**DODATEK Č. 4 SMLOUVY O DÍLO**

č. smlouvy zhotovitele D60221/INV/2017/66

Smluvní strany se dohodly na změnách Díla, k nimž došlo při provádění bouracích prací na stavebním objektu SO 02, SO 10, SO 01.5, SO 11, SO 08. 1., SO 14. 2., které jsou specifikovány ve změnovém listu č. 4, jenž je přílohou A tohoto dodatku č. 4 ke Smlouvě.

# PŘÍLOHA: ZMĚNOVÝ LIST Č.4 (DODATEK K INV. SOD Č.4)

SO 10 - PRÉSAKY GLOTEXTILIE - PLOCHY "A", "B", "C" (NA KĀDÝ POUK PĚSANK 0,14 m)  
 DETAIL č 10 - RČZ 110,0,5m

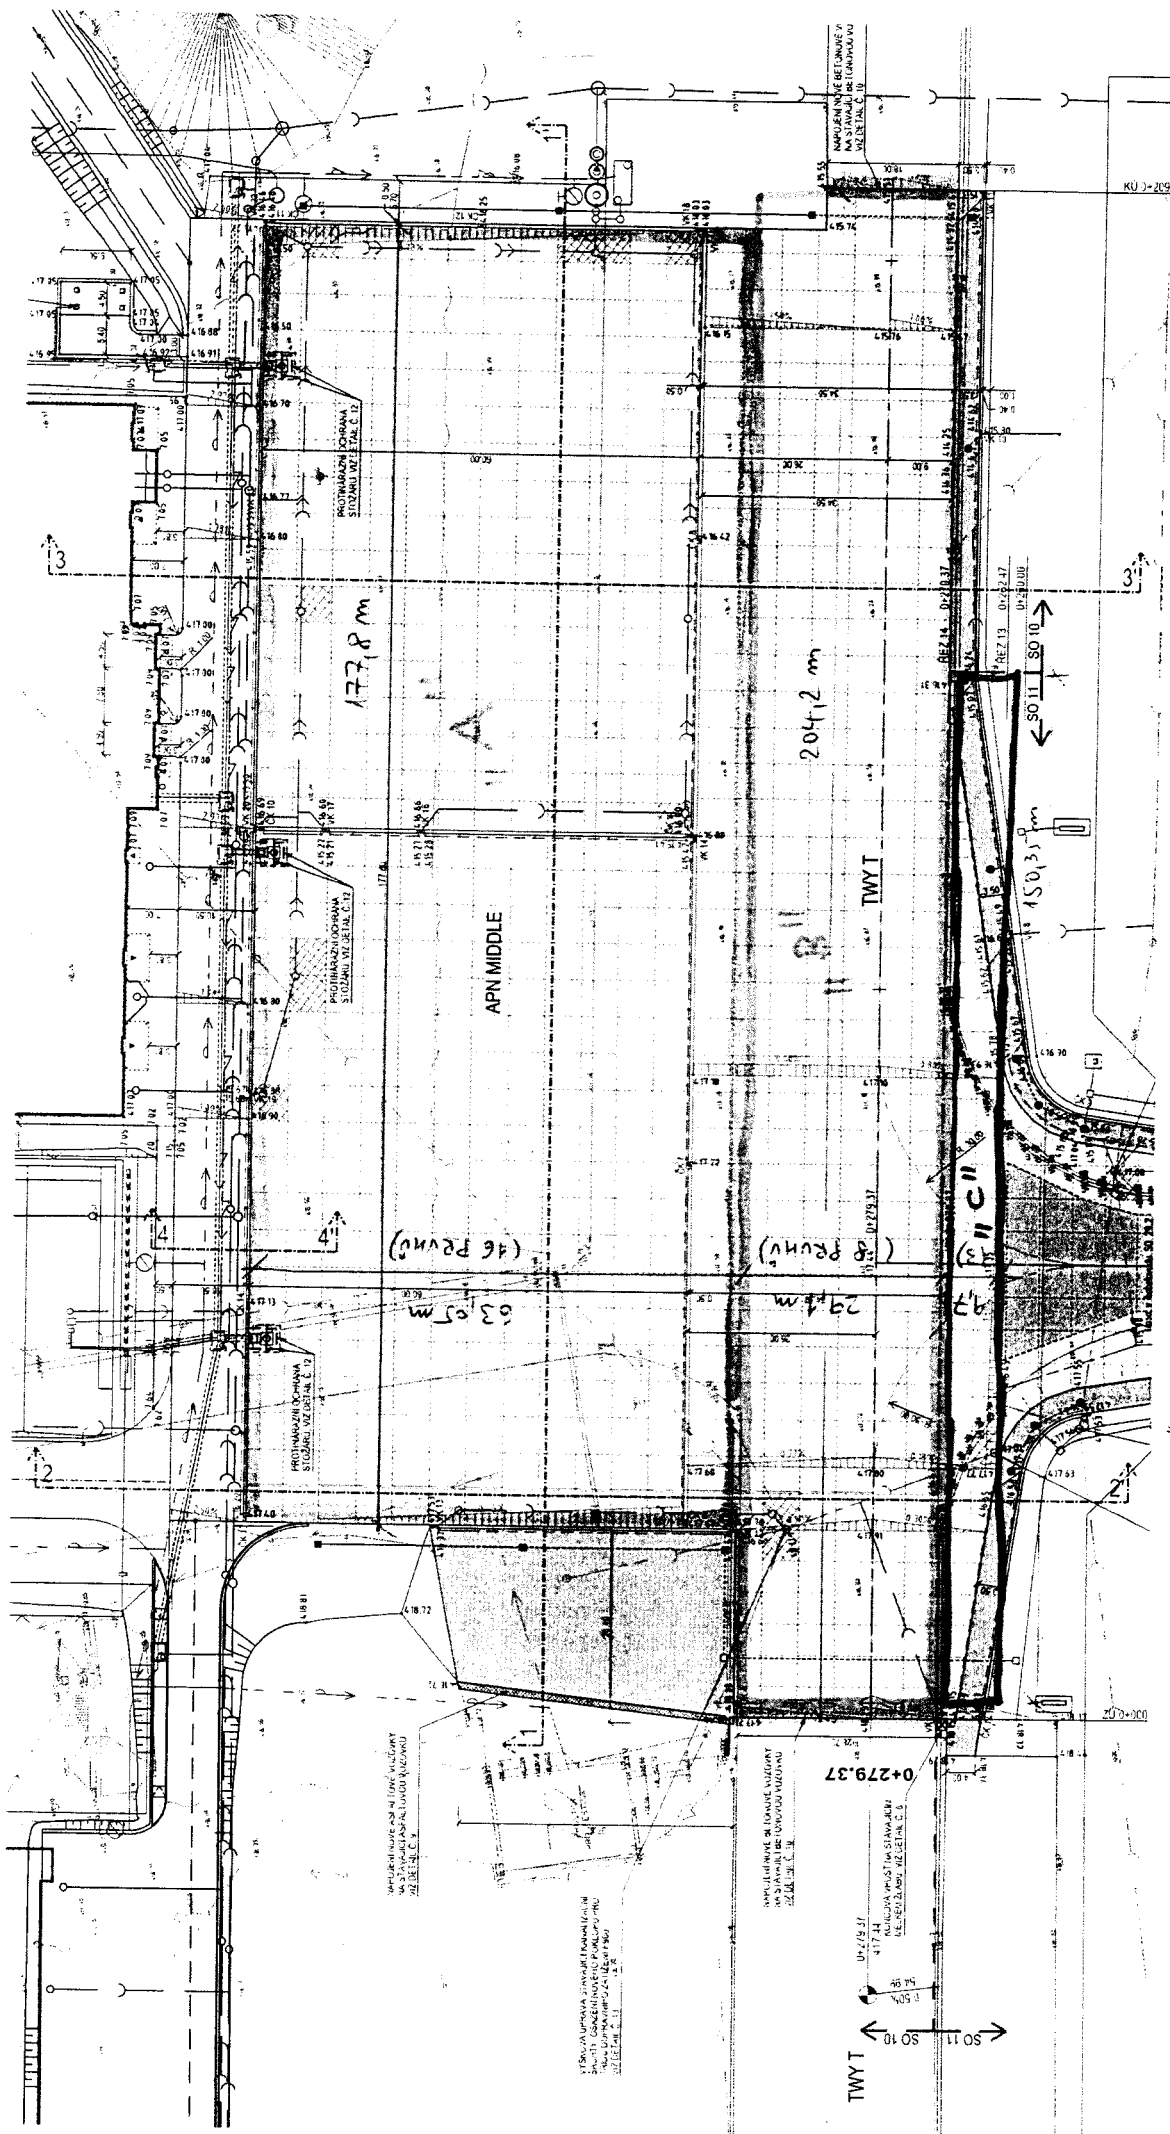
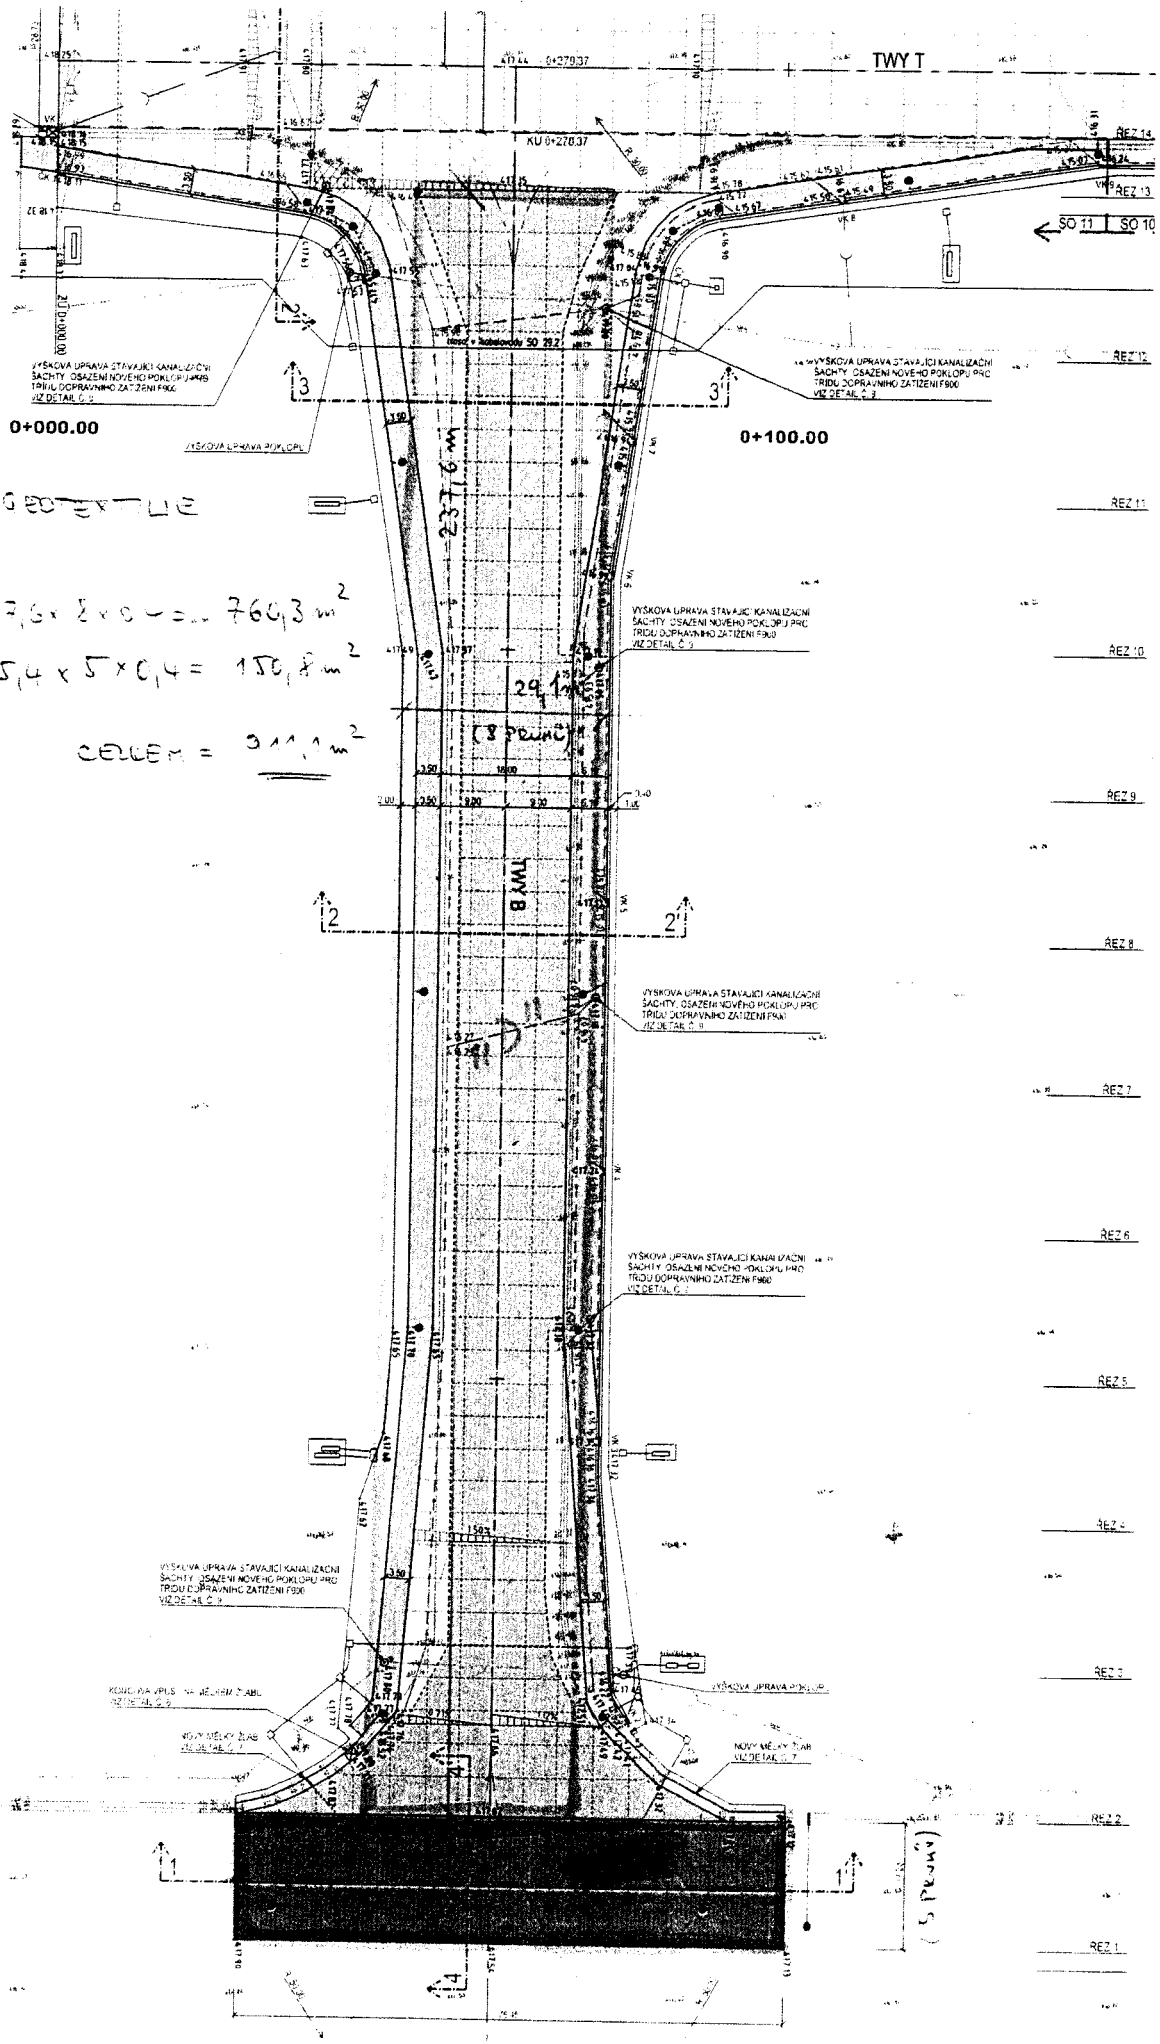
- " A"  $177,8 \times 16 \times 0,14 = 137,9 \text{ m}^2$
  - " B"  $204,2 \times 8 \times 0,14 = 65,34 \text{ m}^2$
  - " C"  $150,35 \times 3 \times 0,14 = 180,4 \text{ m}^2$
- CELKEM 1971,7 m<sup>2</sup>

$D = 237,6 \times 8 \times 0,4 = 760,3 \text{ m}^2$   
 $E = 75,4 \times 5 \times 0,4 = 150,8 \text{ m}^2$   
**CELKEM = 911,1 m<sup>2</sup>**

VYSKOVA UPRAVA STAVAJICI KANALIZACNI SACHTY OSAZENI NOVEHO POKLOPU PRO TROU DO PRAVNIHO ZATZENI PRUO VIZ DETAL C. 2
